Verbesserte Tastenbedienung

Betroffene Modelle: TMW 20.2 BIS / TMW 20.2 BIS

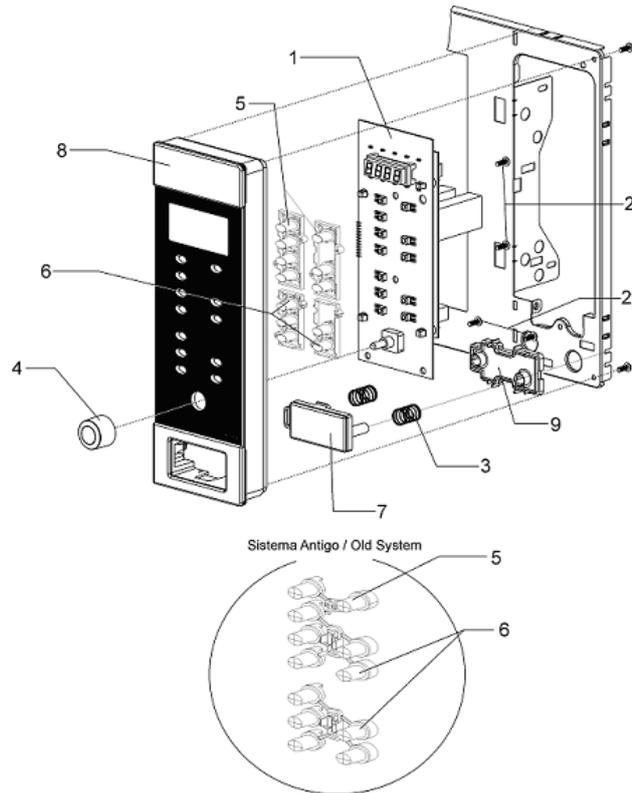
Verbesserung der Funktionsfähigkeit der Tasten, die in der aktuellen Ausführung manchmal klemmen.

Der Bedienfeldträger TMW 20.2 BIS vr.01 verwendet:

- Digitale Elektronik 172332
- Tasten BI-V "A" Modell Edelstahl
2 Einheiten
- Tasten BI-V "B" Modell Edelstahl
1 Einheit

Der Bedienfeldträger TMW 20.2 vr.02 BIS verwendet:

- Digitale Elektronik 172332
- Tasten BI-IX C4 Modell Edelstahl
2 Einheiten
- Tasten BI-IX C3 Modell Edelstahl
2 Einheiten

Hinweis: Bei der Montage des Bedienfeldes TMW 20.2 BIS muss zuerst die Encoder-Taste eingesetzt werden und erst danach sollen die Tastensätze eingesetzt werden.
